**PARECER 037/2019 - CEIV**  
**COMISSÃO PERMANENTE DE ANÁLISE DE ESTUDO DE IMPACTO DE VIZINHANÇA**  
**(CEIV)**

**Processo Administrativo nº:** 2019012735

**Projeto:** G. Meirinho Emp. Imobiliários Ltda. – Beach Tênis

Proposta – Projeto Azimute – Encaixe via panorâmica à Av. das Flores.

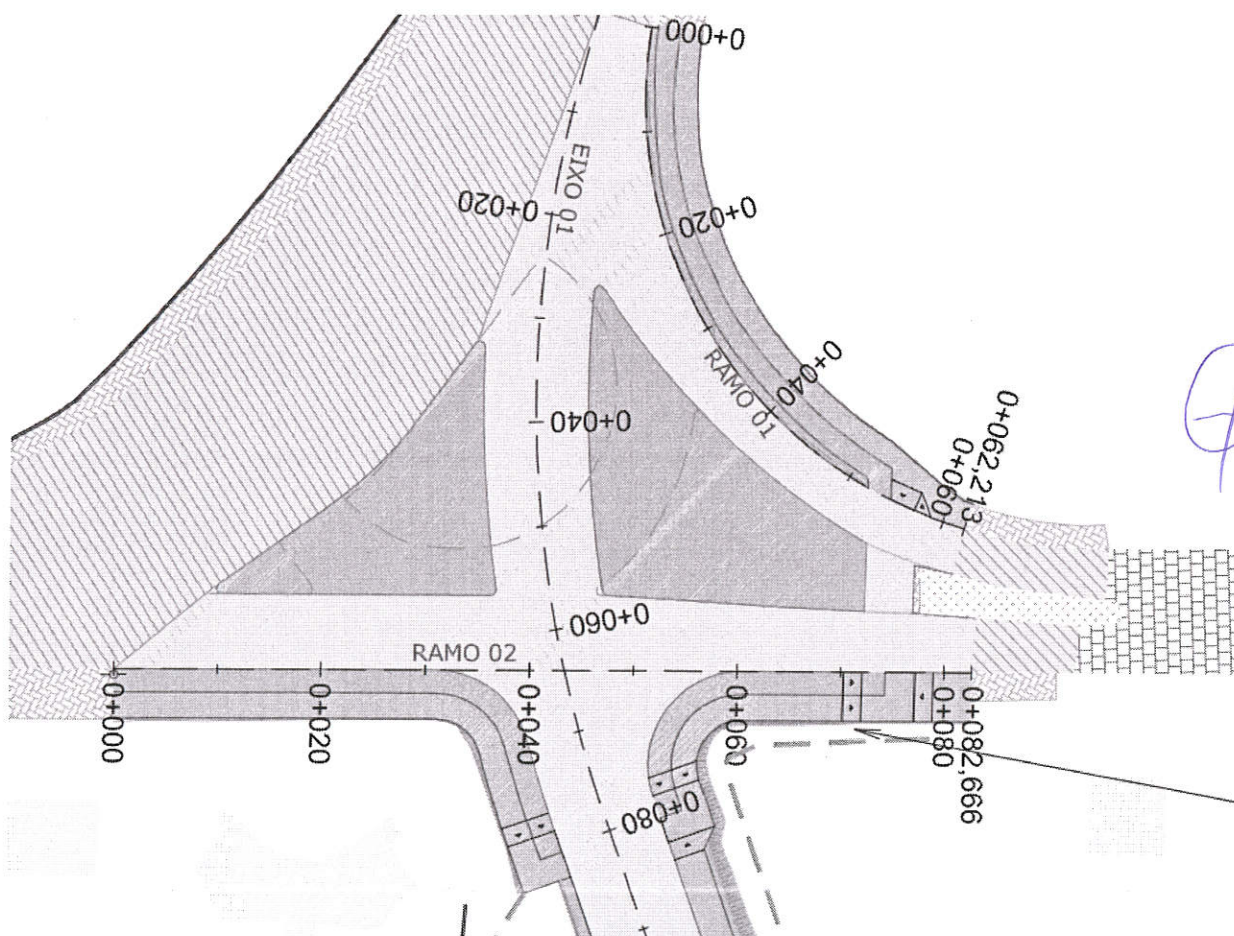
Sugere-se a adequação do trevo de saída da Rua Aqueduto em sentido à Avenida das Flores, observando o traçado da Nova Avenida Panorâmica a ser edificada em 2020 para aumento de capacidade e segurança dos veículos, incluindo iluminação. Verificar projeto junto a Secretaria de Planejamento para compatibilização.
